Европейская экономическая комиссия**Комитет по внутреннему транспорту****Всемирный форум для согласования правил
в области транспортных средств****Рабочая группа по вопросам освещения
и световой сигнализации****Восемьдесят пятая сессия**

Женева, 26–29 октября 2021 года

**Упрощение правил ООН, касающихся освещения
и световой сигнализации:****Упрощение текста правил № 48, 53, 74 и 86 ООН****Предложение по новому дополнению к поправкам
серий 03, 04 и 05 к Правилам № 48 ООН****Представлено неофициальной рабочей группой по упрощению
правил, касающихся освещения и световой сигнализации***

«Приложение 4

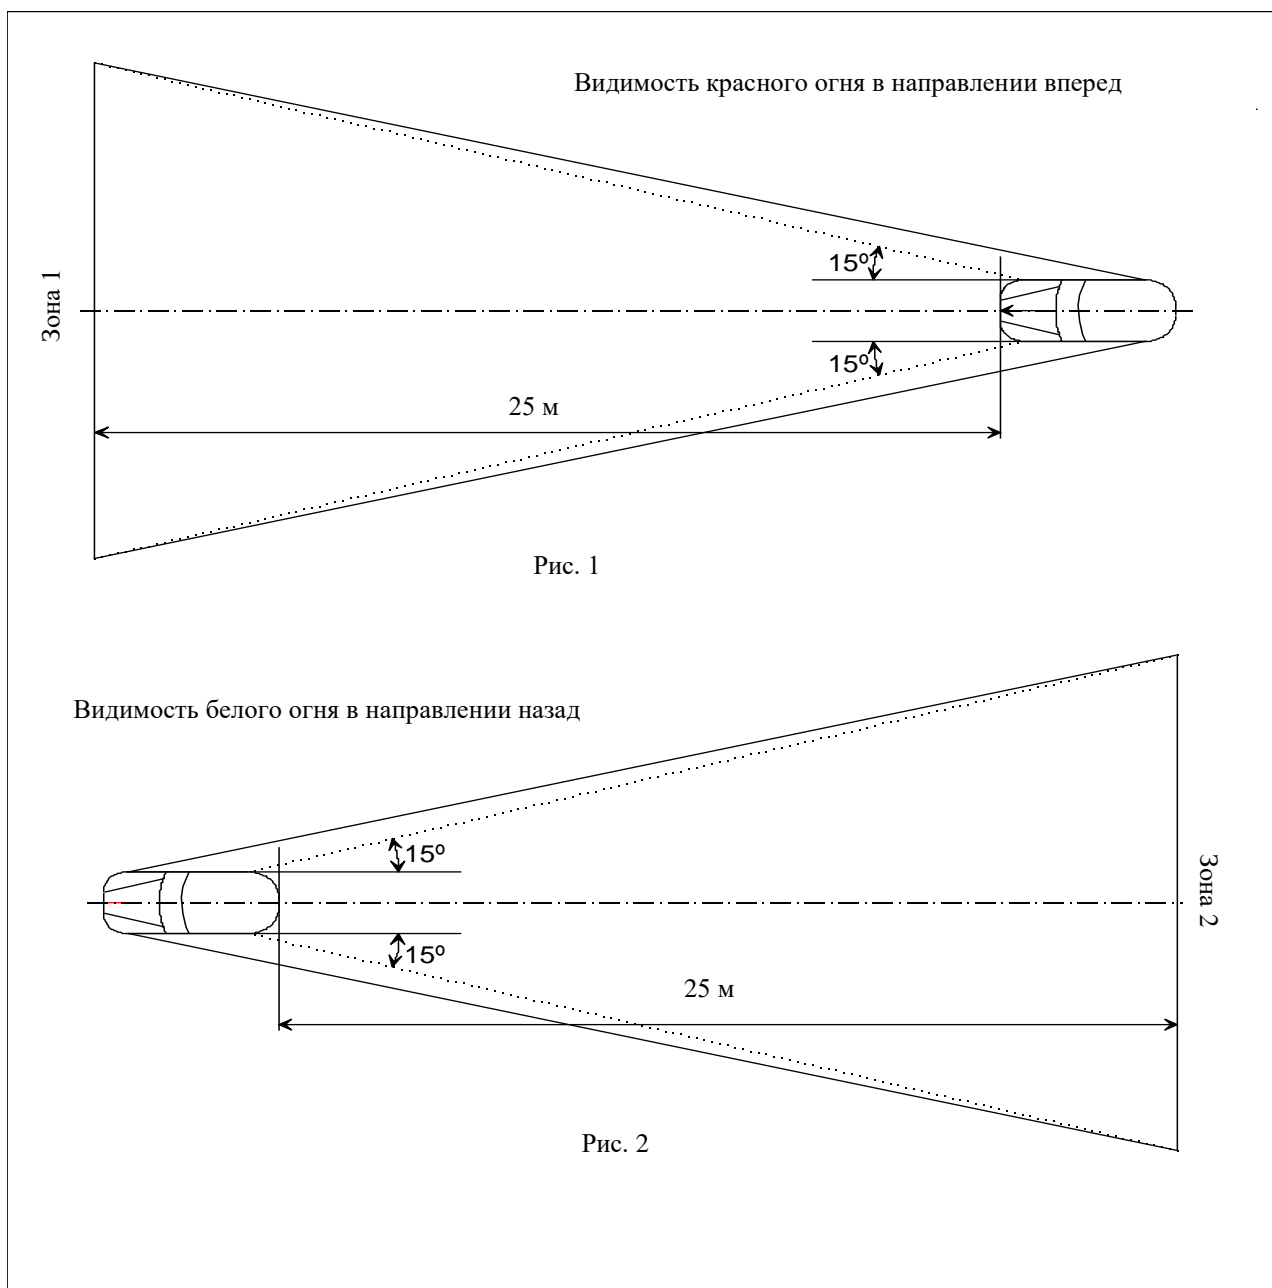
Видимость красного огня в направлении вперед и видимость белого огня в направлении назад

(См. пункты ~~5.10.1 и 5.10.2~~ **5.10.4** настоящих Правил)

Зоны 1 и 2, просматриваемые глазом наблюдателя, в их соответствующих плоскостях ограничиваются:

- по высоте — двумя горизонтальными плоскостями соответственно на расстоянии 1 м и 2,2 м над дорогой;
- по ширине — двумя вертикальными плоскостями, проведенными в направлении вперед и назад и расходящимися от продольной средней плоскости транспортного средства под углом 15°. Эти плоскости должны проходить через точку или точки соприкосновения с вертикальными плоскостями, параллельными продольной средней плоскости транспортного средства и ограничивающими его габаритную ширину; если имеется несколько точек соприкосновения, то крайняя передняя точка должна находиться на передней плоскости, а крайняя задняя — на задней плоскости».

«Приложение 4

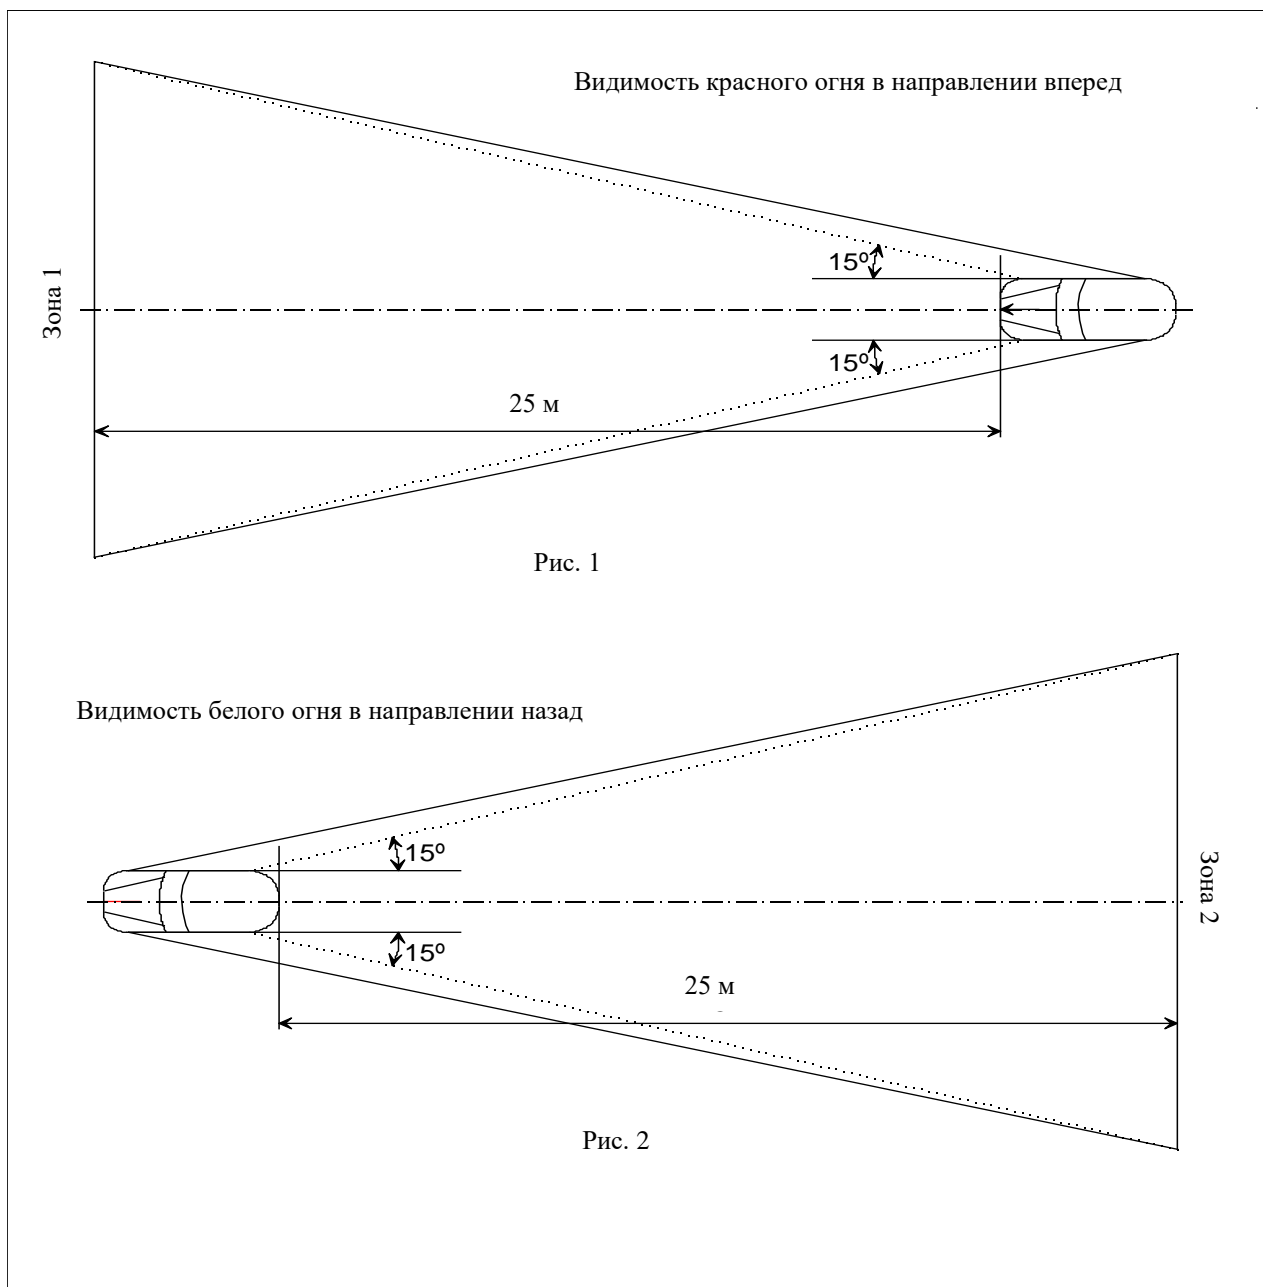
Видимость красного огня в направлении вперед и видимость белого огня в направлении назад

(См. пункты ~~5.10.1 и 5.10.2~~ 5.10.4 настоящих Правил)

Зоны 1 и 2, просматриваемые глазом наблюдателя, в их соответствующих плоскостях ограничиваются:

- по высоте — двумя горизонтальными плоскостями соответственно на расстоянии 1 м и 2,2 м над дорогой;
- по ширине — двумя вертикальными плоскостями, проведенными в направлении вперед и назад и расходящимися от продольной средней плоскости транспортного средства под углом 15°. Эти плоскости должны проходить через точку или точки соприкосновения с вертикальными плоскостями, параллельными продольной средней плоскости транспортного средства и ограничивающими его габаритную ширину; если имеется несколько точек соприкосновения, то крайняя передняя точка должна находиться на передней плоскости, а крайняя задняя — на задней плоскости».

«Приложение 4

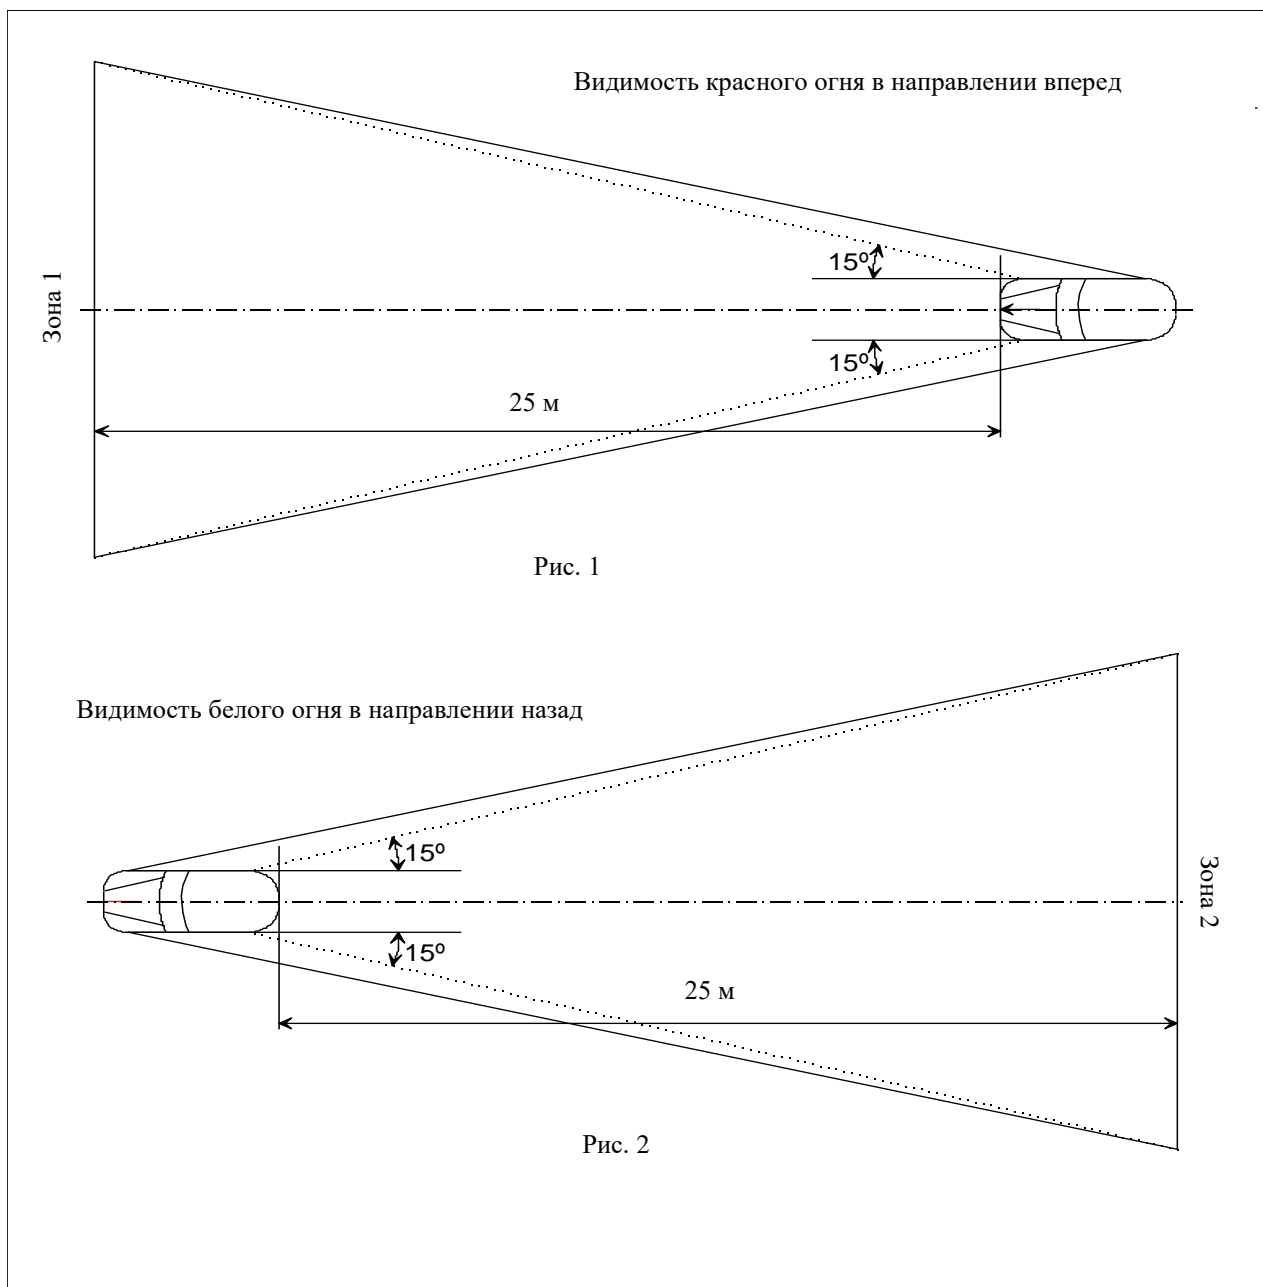
Видимость красного огня в направлении вперед и видимость белого огня в направлении назад

(См. пункты ~~5.10.1 и 5.10.2~~ **5.10.4** настоящих Правил)

Зоны 1 и 2, просматриваемые глазом наблюдателя, в их соответствующих плоскостях ограничиваются:

- по высоте — двумя горизонтальными плоскостями соответственно на расстоянии 1 м и 2,2 м над дорогой;
- по ширине — двумя вертикальными плоскостями, проведенными в направлении вперед и назад и расходящимися от продольной средней плоскости транспортного средства под углом 15°. Эти плоскости должны проходить через точку или точки соприкосновения с вертикальными плоскостями, параллельными продольной средней плоскости транспортного средства и ограничивающими его габаритную ширину; если имеется несколько точек соприкосновения, то крайняя передняя точка должна находиться на передней плоскости, а крайняя задняя — на задней плоскости».
